改善箇所説明図

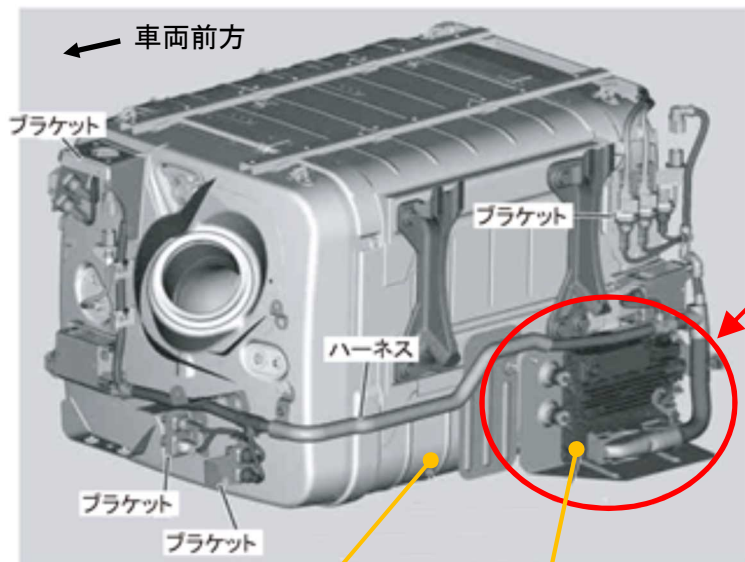
基準不適合発生箇所

6R20 型エンジンを搭載した 19 年式大型トラックの一部車種において、排出ガス発散防止装置制御端末 (ACM) のプログラムが不適切なため、故障診断が正しく行われない。

全車両、排出ガス発散防止装置制御端末 (ACM) のプログラムを正規品に書換える。

識別 : 作業完了車には、ステアリングコラム裏のブラケット側面に青色ペイントを塗布する。
